マルチカード Dekafix 8 シリーズ製品仕様及び梱包単位の変更に関するお知らせ

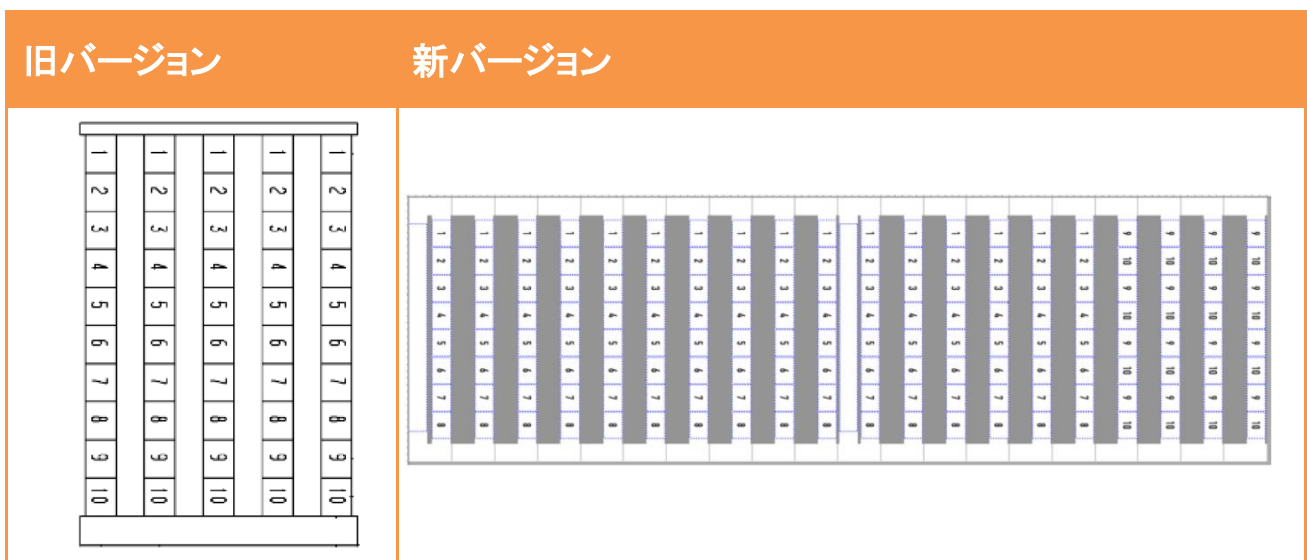
8mm x 5mm サイズの Dekafix マーカーにつきまして、製品仕様が変わります。
従来は 10 個 x 5 列が 1 セットとして製造し、1 つの梱包につき 10 セットが販売単位でした。
しかし後継品である DEK 8/5 Plus は、1 セットにつき 8 個 x 20 列で製造し、1 つの梱包につき
5 セットが最小梱包単位となります。

- ・製造単位の変更にあたり、印字のご注文の際はご注意ください(下図をご参考ください)。
- ・また、販売単位は 500 個から 800 個へと変更になります。
- ※ その他材質や、電氣的/機械的仕様等の変更はありません。
